改善箇所説明図

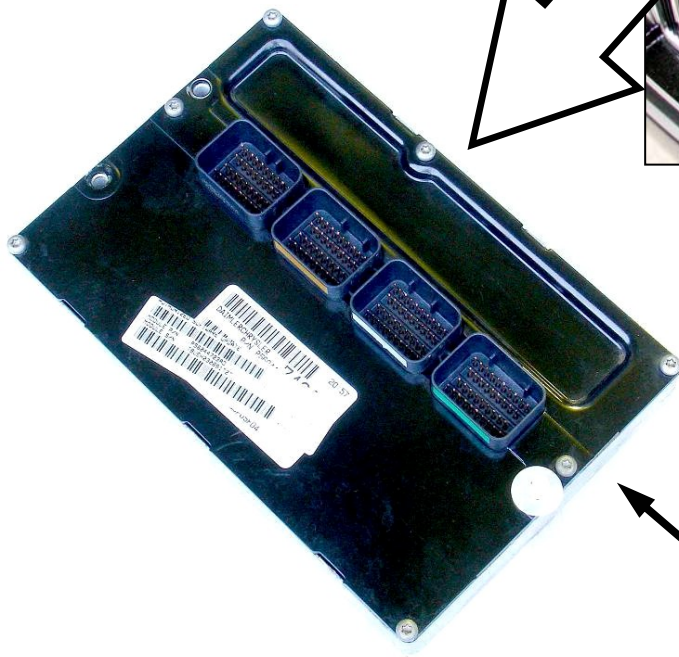
不具合発生箇所
内部プログラム

エンジン制御ユニット(PCM)のプログラムが一部不適切なため、特定の条件下でエンジンのアイドリング回転数が適正值より低くなることもある。そのため、アイドリング回転下の走行状態においてエンジン・ストールが発生する恐れがある。

全車両、エンジン制御ユニット(PCM)の内部プログラムを対策したものに更新する。

識別 : エンジン制御ユニット(PCM)本体左上部のボルト頭部に黄色ペイントを塗布する。
